22/57 Gäller: Alla flygplan av typen Piper Pa-23 "Apache".
 Tid för åtgärd: Inspektion skall ske snarast och senast den 15 augusti. Äro ledningarna felaktiga i nedan berört avseende skola de omedelbart utbytas eller modifieras.
 Referens: CAA Airworthiness Directive No 57-10-2, den 20 maj 1957.
 Anledning: Det har inträffat att konan på ledningen till oljetryckmätaren har spruckit eller brustit i förskruvningen på bakre sidan av brandskottet, vilket resulterat i förlust av oljetryck.
 Åtgärd: Luftfartsstyrelsen föreskriver att följande åtgärder skola vidtagas på ovan angivna flygplan registrerade i Sverige, i enlighet med vad som föreskrivits i CAA Airworthiness Directive No 57-10-2:
 Kontrollera både högra och vänstra ledningarna till oljetryckmätaren, speciellt beträffande konorna i ovannämnda förskruvningar. Ledningar som befinnas vara spruckna eller brustna eller ha defekta konor skola kapas och konas på nytt. Särskild omsorg skall iakttas så att ej spänningar uppstå i ledningarna vid dessas fastdragnings i förskruvningarna och i ledningsklammorna. Om någon ledning är för kort för denna reparation skall den endera ersättas med en ny ledning eller kapas och skarvas med förskruvn

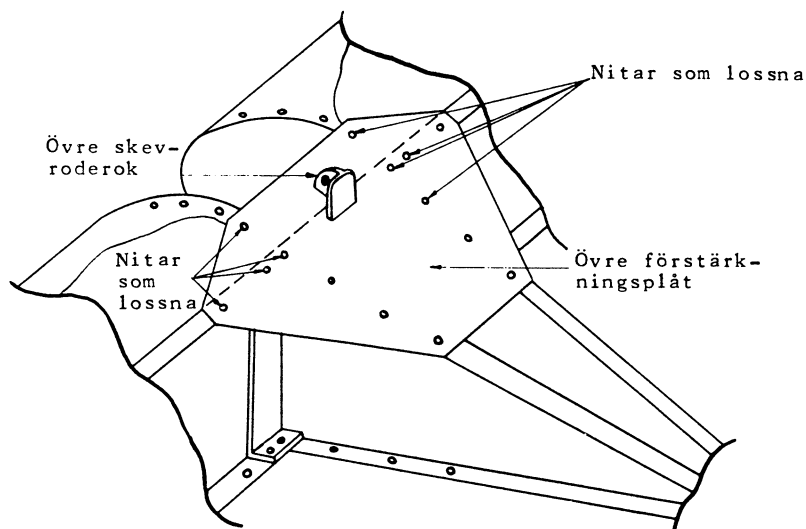
36/57 Gäller: Flygplan typ Piper Cub.
 Tid för åtgärd: Nästkommande 25-timmars tillsyn.
 Referens: Kungjöring fra Luftfartsdirektoratet, Norge KFL Nr 7/tekn/1955.
 Åtgärd: Kontrollera att nitarna i förstärkningsplåtarna på över- och undersidorna av skevroderen ej äro lösa. Undersök detta genom att trycka måttligt uppåt och nedåt på rodrets bakkant med rodret mot begränsningsstoppen. Om det då visar sig att glapp finnes mellan skevroderoket och duken, tyder detta på att nitarna äro lösa. Duken skall då skäras upp och de lösa nitarna borraras ur och ersättas med nya.
 I fig, där endast den övre förstärkningsplåten är utritad, visar de nitar som lossnat på undersökta flygplan.
